S.S.51 "ALEMAGNA"
VARIANTE DI LONGARONE

PROGETTO FATTIBILITA' TECNICA ED ECONOMICA

Nota di approfondimenti in riscontro alle richieste MASE del 14/09/2023, prot U0010410.14-09-2023 e durante il sopralluogo del 10/10/2023

Progetto di fattibilità tecnico economica dell'Intervento S.S. 51 Variante di Longarone		
VE407	<i>Nota di approfondimenti in riscontro alle richieste MASE del 14/09/2023, prot U0010410.14-09-2023 e durante il sopralluogo del 10/10/2023</i>

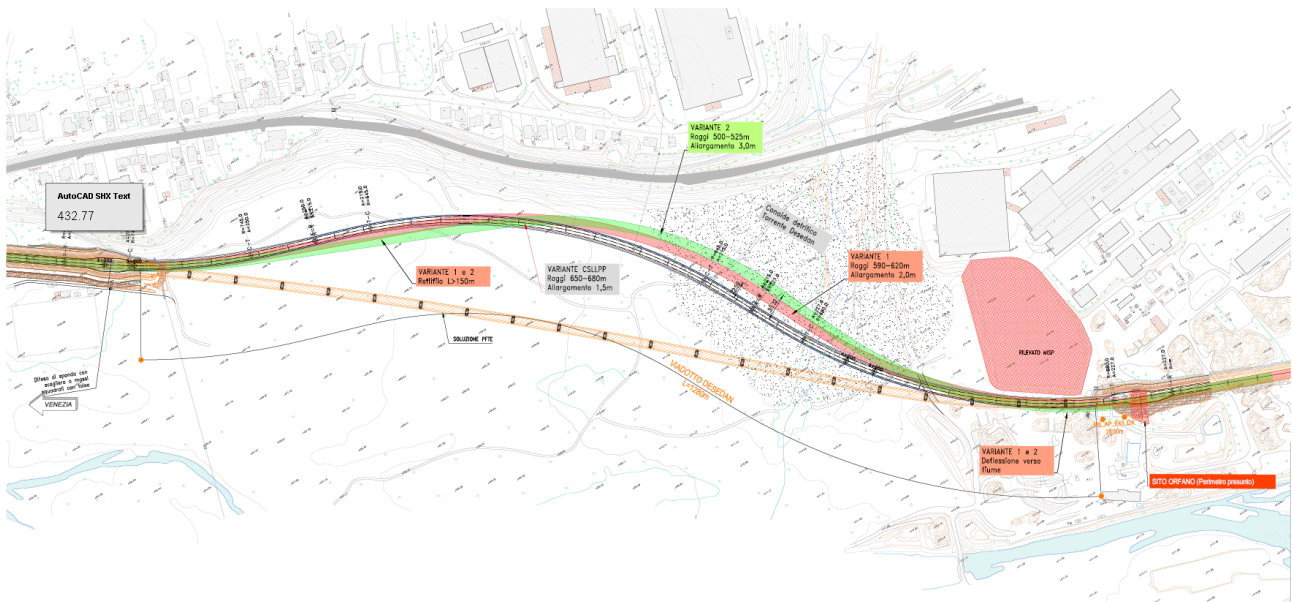
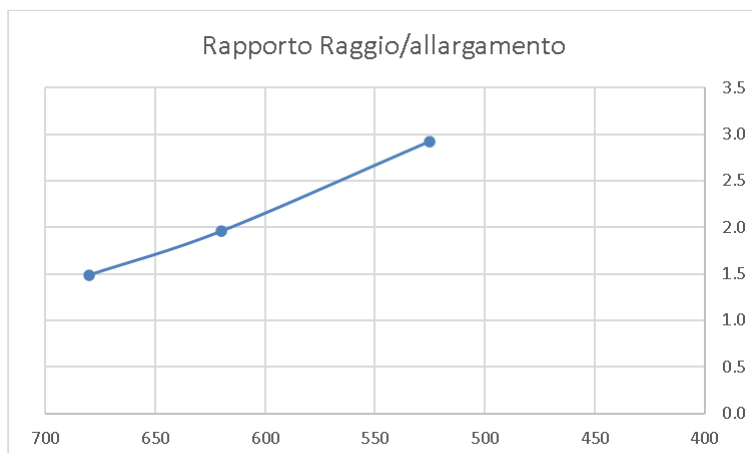
Al fine di limitare l'impatto legato alla frammentazione del biotopo Risorgive del Piave, si chiede lo studio di un tracciato alternativo in corrispondenza dell'attraversamento del biotopo stesso che, traslando verso monte, si collochi il più possibile vicino al confine nord ovest dell'area naturale.

Le possibili variazioni di tracciato nella zona della c.d. variante del biotopo "risorgive del Piave" sono limitate, in quanto fortemente condizionate da alcuni vincoli al contorno, in particolare:

Il profilo è stato rivisto sul nuovo terreno, alzando di conseguenza il viadotto in quanto si va ad interessare il conoide detritico di confluenza del Desedan a quote leggermente più elevate, come chiaramente visibile sul profilo.

Per ottenere un ulteriore spostamento dell'asse verso la SS51 attuale è necessario agire riducendo i raggi delle due curve prossime alla foce del Desedan. Si richiede anche l'inserimento di una deflessione tra il rilevato MISP e lo svincolo di Villanova per scostare leggermente il tracciato così da stringere meglio la curva attorno alla zona del rilevato MISP.

Nella figura seguente si mostra il confronto tra il tracciato della variante approvato dal CSLPP e **due tracciati caratterizzati da curve progressivamente più strette.**

Si evidenzia che, al ridursi dei raggi di curvatura, gli allargamenti per la visibilità crescono molto rapidamente.

Analizzando la planimetria, si osserva chiaramente come malgrado la sensibile riduzione dei parametri geometrico-stradali, lo spostamento del tracciato verso la SS51 è molto ridotto, pari a circa 20m con la Var 1 e circa 30m con la 2.

Tuttavia, non si può non riscontrare un peggioramento della qualità del tracciato, dovuta alle curve meno ampie, alle già menzionate considerazioni sulla sicurezza, ed al peggior coordinamento planoaltimetrico; con i tracciati alternativi infatti i raccordi altimetrici (es. il colmo del ponte) non vanno più a coincidere come prima con le curve planimetriche ma si disallineano andando a sovrapporsi alle zone di transizione, portando ad una configurazione accettabile ma non ottimale.

Figura 1: Tratte di analisi

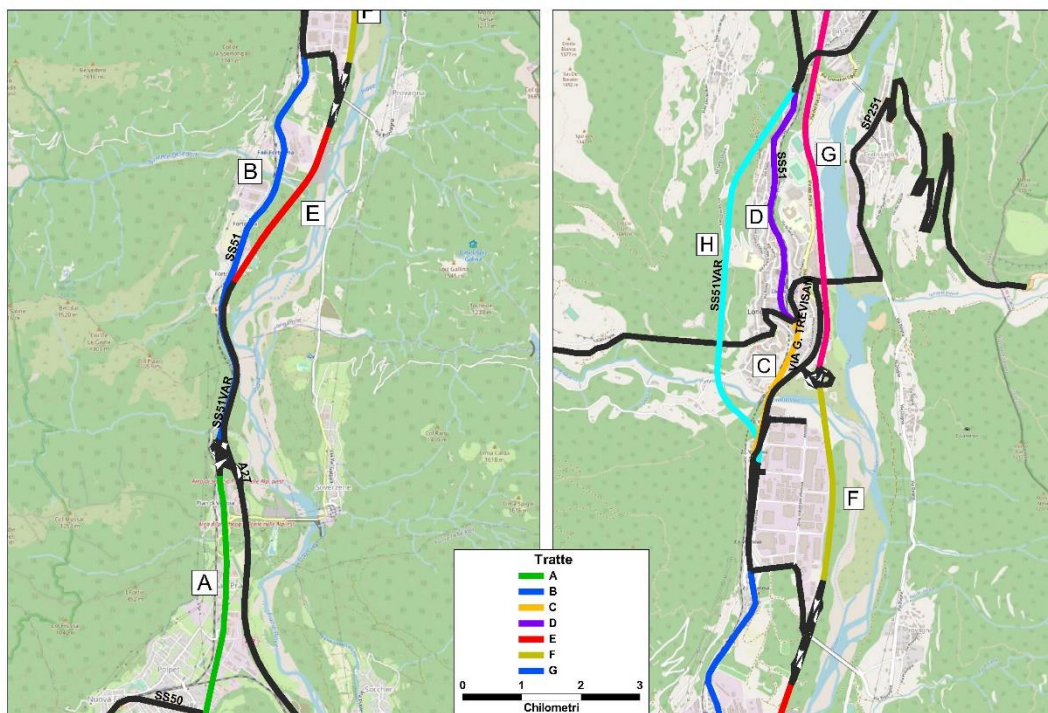
- i due scenari precedenti dovranno prevedere la verifica funzionale dell'arteria e delle intersezioni in condizioni di traffico medio e di picco (alta stagione turistica);
- calcolo del livello di servizio delle intersezioni oggetto di modifica sia allo stato attuale che futuro, ovvero nella “nuova configurazione”;
- calcolo del LOS delle rampe delle intersezioni a livelli sfalsati.
- Implementare lo studio del traffico eseguendo anche delle indagini O/D a conferma di quanto illustrato nel documento basato sui dati Istat e ANAS.

Gli effetti della nuova infrastruttura sulla attuale SS51 sono stati valutati con riferimento a quattro tratte, riepilogate nella tabella seguente e indicate nella figura 1.

Con riferimento alle Figura 1 e 2, la riduzione di flussi di traffico (in termini di auto equivalenti) sulla SS51 è pari a:

- al 38% nel tratto Pian di Vedoia - Zona Industriale (ZI) Villanova;
- al 55% tra la zona industriale e Longarone;
- al 90% a Longarone e Castellavazzo.

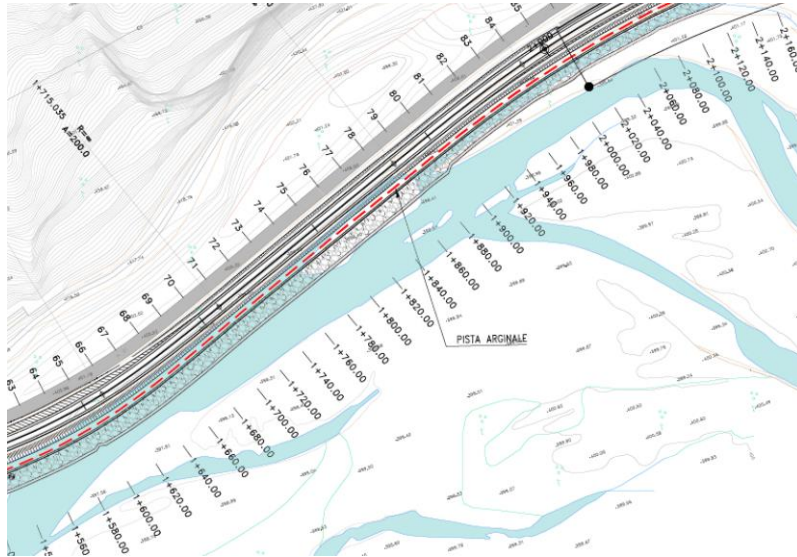
L' allontanamento del tracciato dal biotopo Garzaia di Faè, come richiesto nella nota, non è possibile. Non vi sono alternative di tracciato, in quanto l'asse passa nello stretto spazio delimitato dal biotopo verso monte e dal fiume Piave (e relativo corridoio ecologico) verso valle; qualunque spostamento sarebbe gravemente peggiorativo per il biotopo, oppure incompatibile con la zona fluviale. Inoltre, il tracciato è vincolato subito prima dal rilevato di MISP dell'area ex Faesite e dalla Zona Industriale subito dopo.

Si ritiene che la soluzione progettuale sia l'unica percorribile.

Torrente Desedan – Ante e post operam

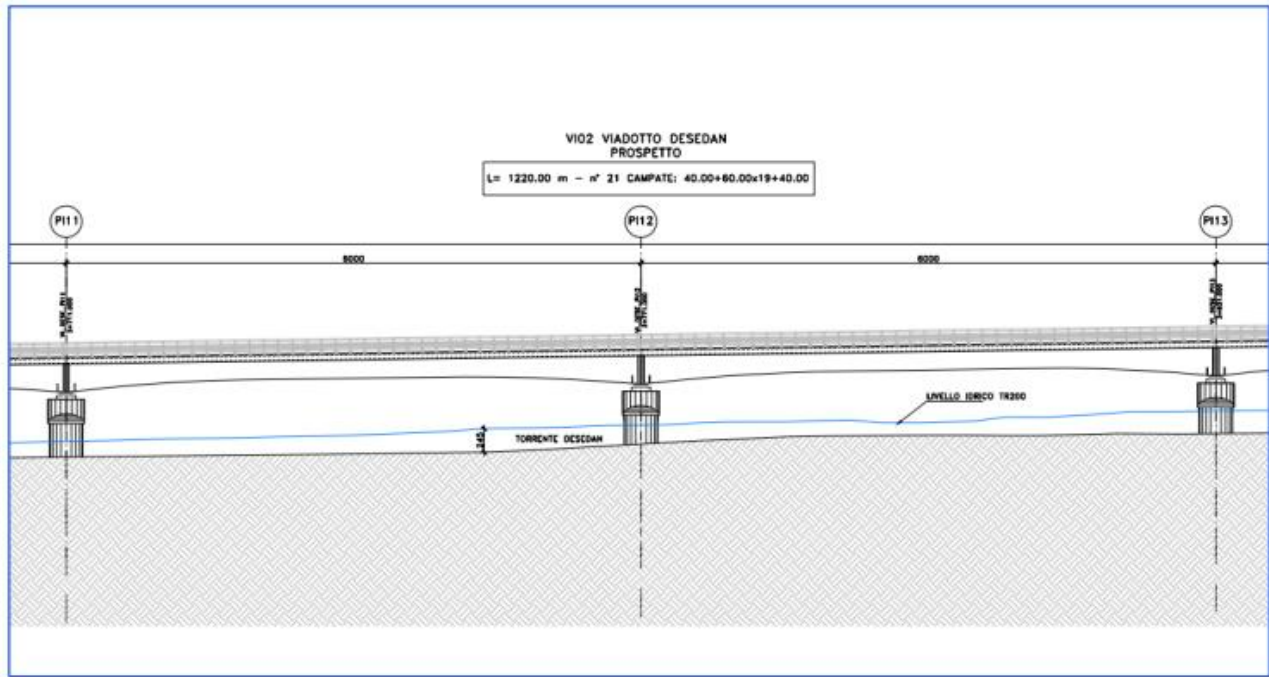
Sul presupposto che il progetto prevede l'attraversamento dei seguenti corpi idrici classificati ai sensi della Direttiva 2000/60/CE torrente Desedan (ITARW06PI08400010VN) e torrente Maè (codice: ITARW06PI08500010VN) e la realizzazione di pile in alveo e che quindi induce potenzialmente una modifica delle caratteristiche fisiche dei corpi idrici succitati e che, pertanto, ricorrono i presupposti per l'applicazione

La progettazione degli attraversamenti è stata supportata da verifiche idrauliche sullo stato ante-operam che hanno avuto lo scopo di determinare le aree di esondazione lungo i corsi d'acqua principali e, quindi, di valutare le possibili interferenze con il tracciato di progetto.

Per quanto attiene l'attraversamento del Torrente Desedan, il viadotto omonimo consente lo scavalco dell'area ubicata a valle della attuale SS51 che, distaccandosi dalla scarpata esistente, si sviluppa fino a comprendere l'attraversamento dell'area di innesto del T. Desedan. Si tratta di un'area boschiva, lambita dalle acque nel caso di portate eccezionali, sebbene con tiranti modesti. Il viadotto è formato da 21 campate, di luce pari a 40 m per le campate di riva e 60 m per le campate centrali, per una lunghezza complessiva, misurata in asse appoggi spalle, pari a 1220 m.

- Elementi di protezione a scogliera con massi ciclopici per le spalle del viadotto lambito dalla piena duecentennale;
- Elementi di protezione a scogliera con massi ciclopici per le pile interne all'alveo.
